Hæðarhvarf 2

Umsókn um breytt deiliskipulag

Umsögn skipulagsfulltrúa

Mynd 2. Innsend hönnunargögn

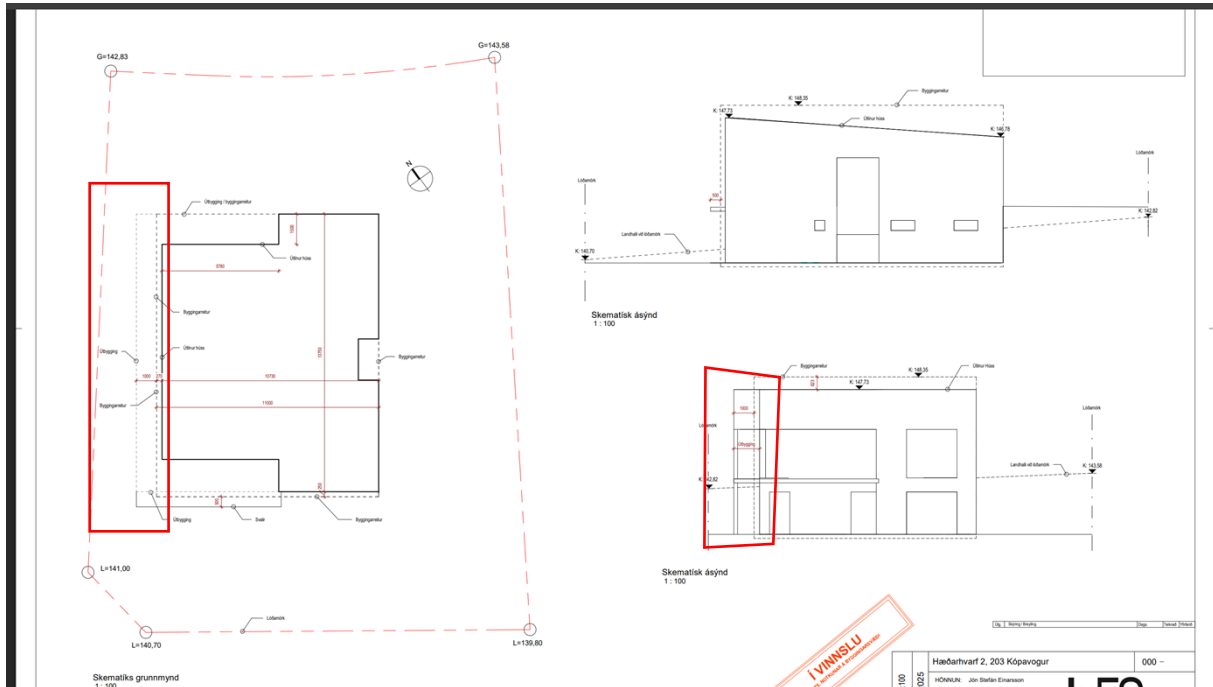
Sótt er um aukið byggingarmagn fyrir yfirbyggðar svalir sem standa út fyrir byggingareit að hluta.

Þrátt fyrir að frávikin séu takmörkuð að umfangi er litið neikvætt á að byggingar fari út fyrir skilgreindan byggingarreit, nema ef um afmörkuð útskot/útbyggingar sé að ræða. Meginhlutar byggingar skulu vera innan byggingarreits.

Frávik sem þessi geta haft fordæmisgildi fyrir sambærilegar umsóknir innan hverfisins og haft neikvæð áhrif á götumyndina og heildaryfirbragð byggðarinnar.

Með hliðsjón af ofangreindu er lagt til að framlagðri umsókn um breytingu á deiliskipulagi verði synjað.
